**RELATÓRIO DE FISCALIZAÇÃO TÉCNICA DOS SISTEMAS DE ÁGUA E
ESGOTO DO MUNICÍPIO DE
PIRASSUNUNGA**

PRESTADOR: SERVIÇO DE ÁGUA E ESGOTO DE PIRASSUNUNGA – SAEP

Relatório R7 –Não Conformidades

Nome: R1 ETA II

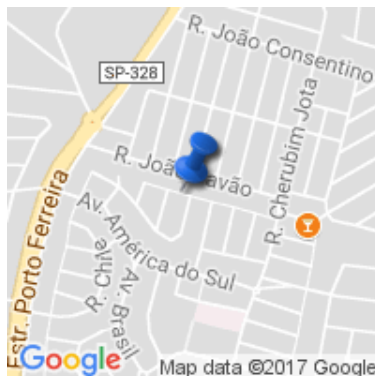
Item 6.3: Existência de vazamentos aparentes nas instalações (Art. 2º da Lei Federal 11.445/2007).
Prazo: Imediato

Os vazamentos aparentes apontados no R4 ainda não foram resolvidos pelo SAEP.

Nome: Vila Esperança

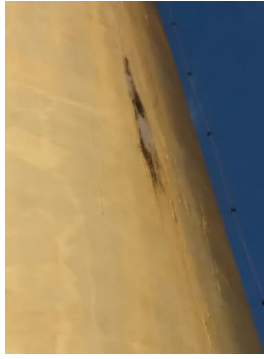
Item 6.3: Existência de vazamentos aparentes nas instalações (Art. 2º da Lei Federal 11.445/2007).
Prazo: Vencida

Informações complementares: Existência de vazamentos aparentes apontada no R4 ainda não foi resolvida pelo SAEP.

Nome: R2 ETA

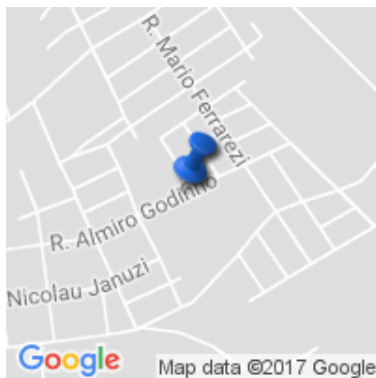
Informações complementares: O vazamento aparente apontado no R4 foi resolvido pelo SAEP.

Nome: San Martinho

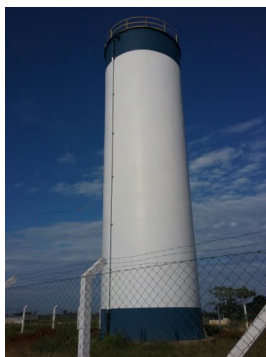
Informações complementares: Ausência de identificação da área e existência de vazamentos aparentes apontada no R4 foi resolvida pelo SAEP.

Nome: Vila Belmiro

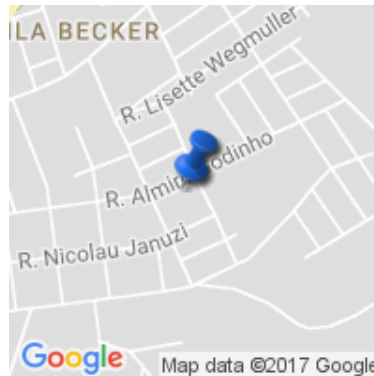
Item 6.3: Existência de vazamentos aparentes nas instalações (Art. 2º da Lei Federal 11.445/2007).
Prazo: Imediato

Informações complementares: Esse reservatório havia sido impermeabilizado pelo SAEP, mas há indícios de vazamento.

O SAEP irá acionar a garantia do serviço realizado.

Nome: EEAT Jardim Ferarezzi

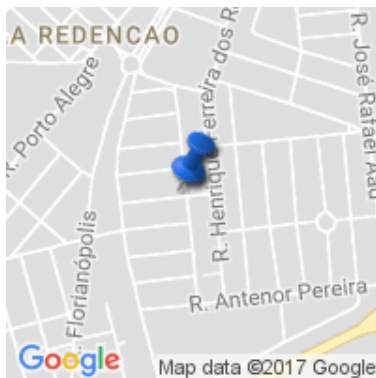
Existência de vazamentos aparentes apontada no R4 foi resolvida pelo SAEP.
